葛西海浜公園ビジターセンター デザインへの工夫アイデア公募
得票数上位4案

提言

葛西海浜公園保全活用推進有識者会議

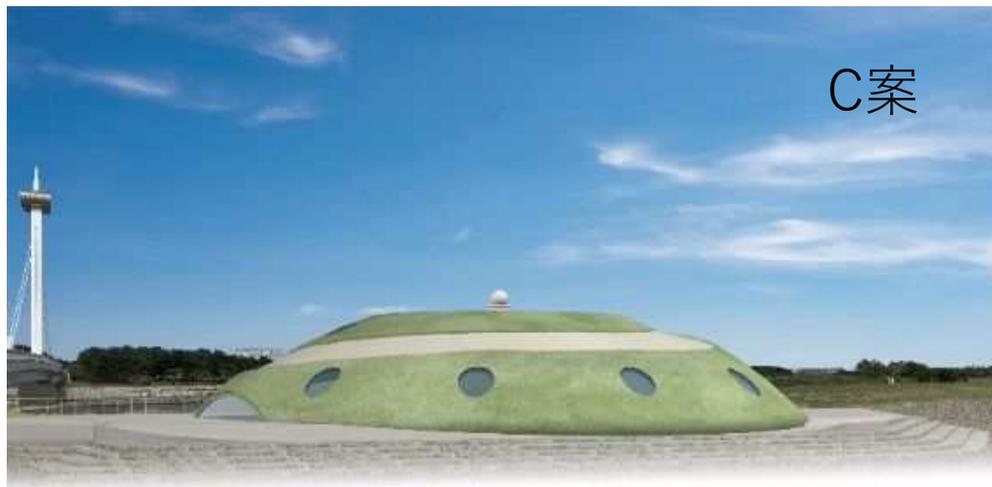
これまで述べてきたスタンスから、投票結果上位であった4件の案について、形状については、カメやトビハゼなどの生物を想起させるマウンド型であるC案を基調としつつも、他の3案にみられる十分な規模の諸室・採光の確保や海側に開かれた開口部、展望スペースの確保等の優れた点も取り入れて設計を行うことが望ましい
